40mm Hardox 2 adet Parça3

MALZEME:
40mm Hardox

Parça Listesi

40mm Hardox 2 adet Parça2

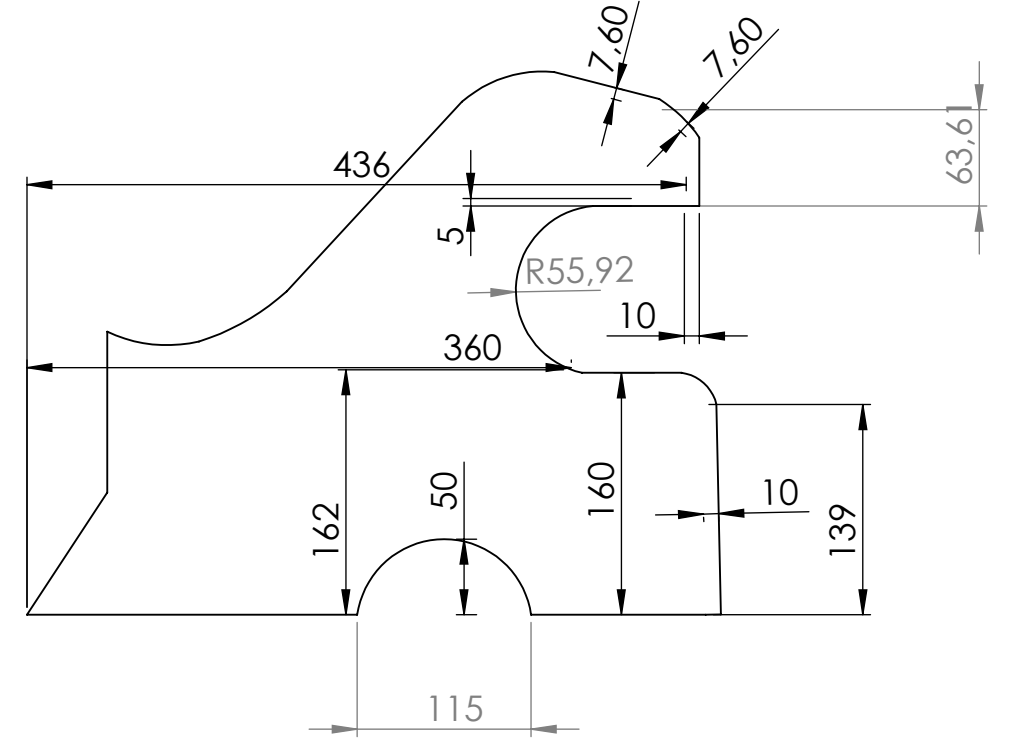
17.06.2025 Tarihindeki çizim olduğu gibi alındı değişiklik yapılmamıştır

17.06.2025 Tarihindeki çizim olduğu gibi alındı çizimde değişiklik yoktur kalınlık 40mm olarak güncellenmiştir

40mm Hardox 2 adet - Parça1
Karton numune dış çerçevesinden ziyade karton
üzerindeki kalem izlerine göre çizim tamamlanmıştır.
Detay için fotoğraf incelenebilir.

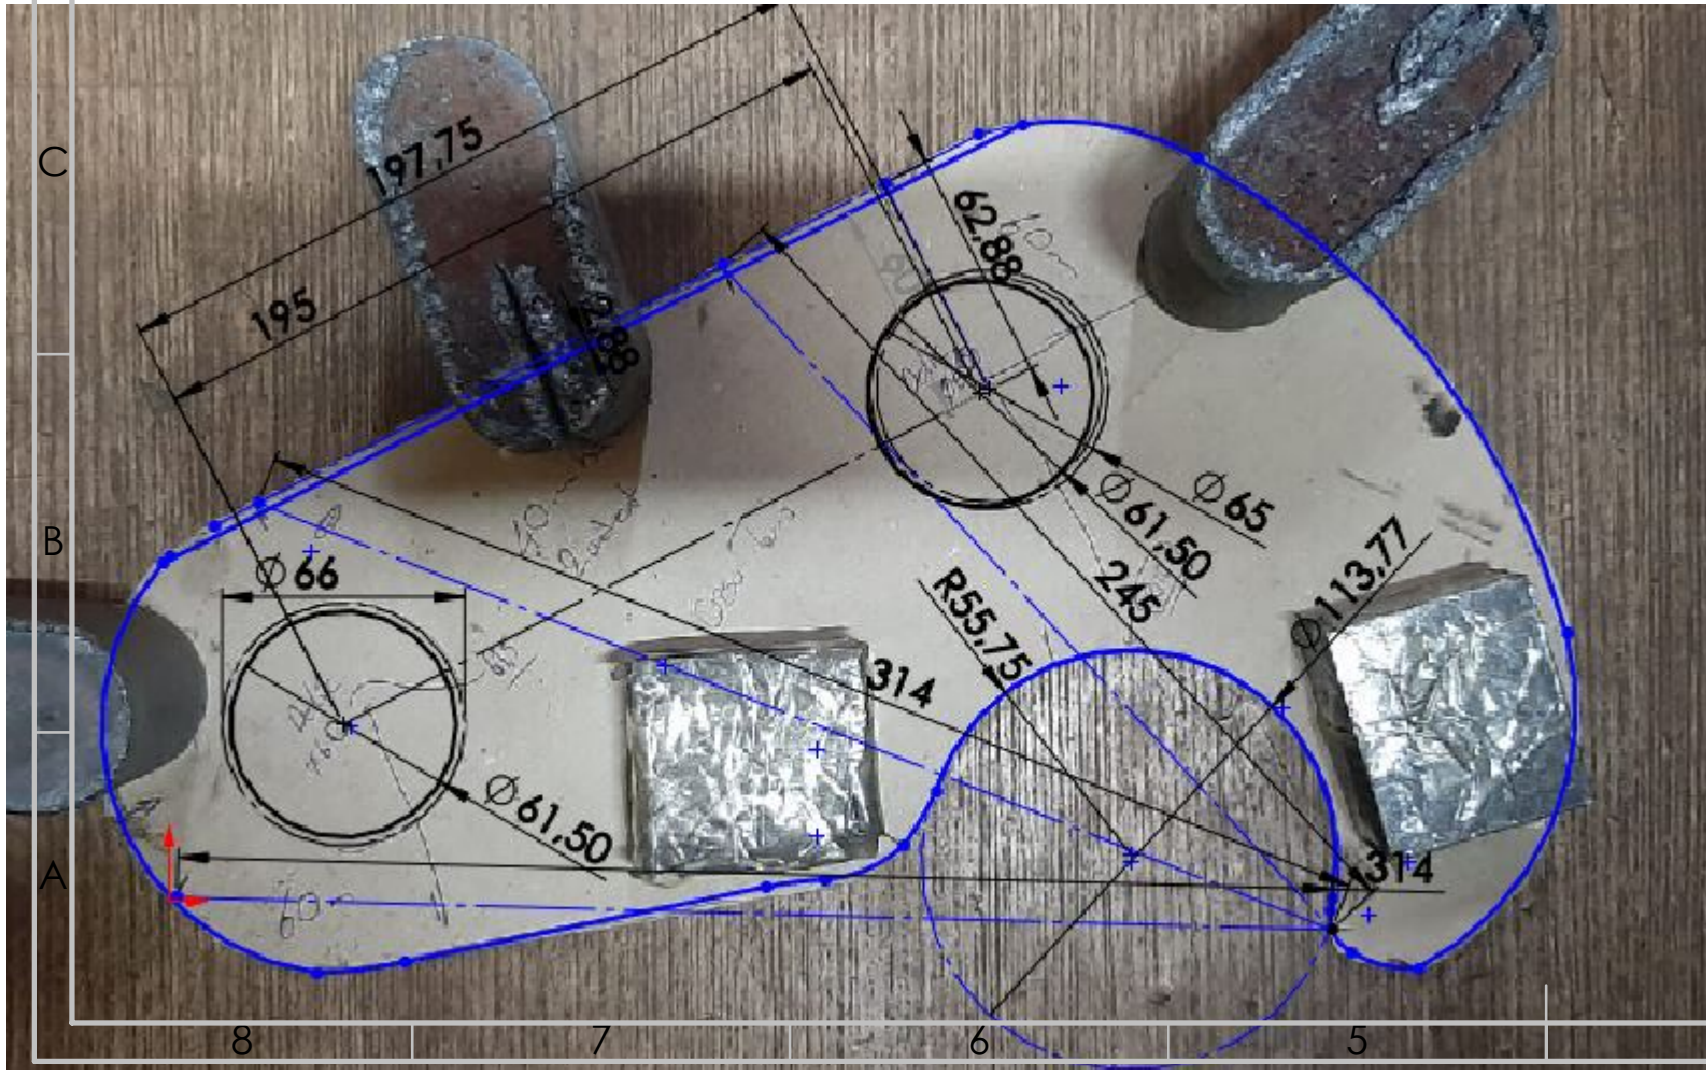
delikler arası mesafe
kartonda 197,75 geliyordu
müşteri isteği üzerine
195mm olarak güncellendi
(Birinci delik sabit tutuldu)

Karton numune ile delik
merkezi arası mesafe 62,8 geliyordu 60 mm olarak güncellendi
delik sabit tutuldu.

Delik çapı 60mm i kurtaracak şekilde
61,5mm olarak güncellendi.
Sıfır sıfır plazmada kesimi mümkün
değildir.

Yarım daire çalıp numunede 113,5mm gibi
geliyordu. 111,5mm çap (55,75mm yarı çap) olarak
ayarlandı

Büküm isteniyor mu?		Havşa isteniyor mu?	
AĞIZ Açılacak mı?		http://www.kartallardamper.com/	
Kartallar DÖRSE & DAMPER www.kartallardamper.com.tr			
ÇİZEN	İŞİM	İMZA	TARİH
DENET.	Buğra ÇETİNKAYA		17.06.2025
ONAY.	Oğuz Altınparmak		
MALZEME:		Teknik Resim İsmi:	
40mm Hardox		Parça Listesi	
Ölçek :		Sayfa :
